**PIGEON**
GRANULATS LOIRE-ANJOU

MÉMOIRE EN RÉPONSE AUX REMARQUES DE LA DREAL

Le présent mémoire de réponse fait suite aux remarques de la DREAL Centre-Val de Loire UD d'Indre-et-Loire et de Loir-et-Cher, sur le projet de renouvellement et d'extension de la carrière de Bois Guillains, située sur la commune de Beaumont-Louestault (37) et exploitée par la société Pigeon Granulats Loire Anjou (PGLA).

Figure 1 : Ouvrage de prélèvement situé dans un rayon de 500 mètres autour du forage de la carrière

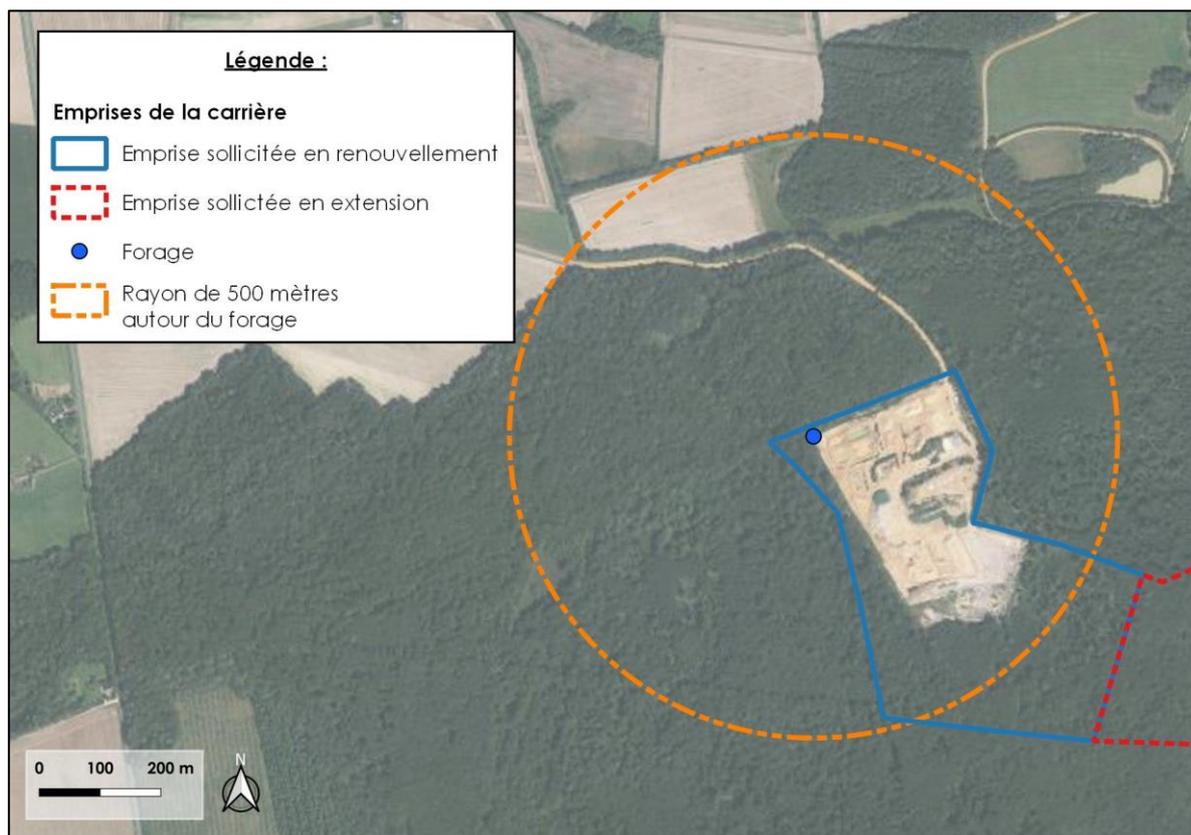
- les forages se situant dans un rayon de 500 m de l'ouvrage de prélèvement de la carrière doivent être représentés sur une carte ;
- un calcul du rayon d'incidence du nouveau prélèvement doit être effectué afin de déterminer les rabattements induits dans les forages voisins ;

Aucun ouvrage de prélèvement n'est situé dans un rayon de 500 mètres autour du forage de la carrière d'après les données du BRGM.

- le rabattement dû à l'augmentation des volumes de prélèvements sur le niveau de l'eau dans le forage AEP de la Pénissière sera de l'ordre de 0,19 mètre ;
- la recharge de la nappe nécessite une surface allant de 21,6 ha à 33,3 ha, soit un cercle compris entre 262 mètres à 326 mètres autour du forage. Précisons qu'aucun captage AEP, aucun ouvrage (puits, forage) ou cours d'eau n'est situé dans ce rayon d'incidence.
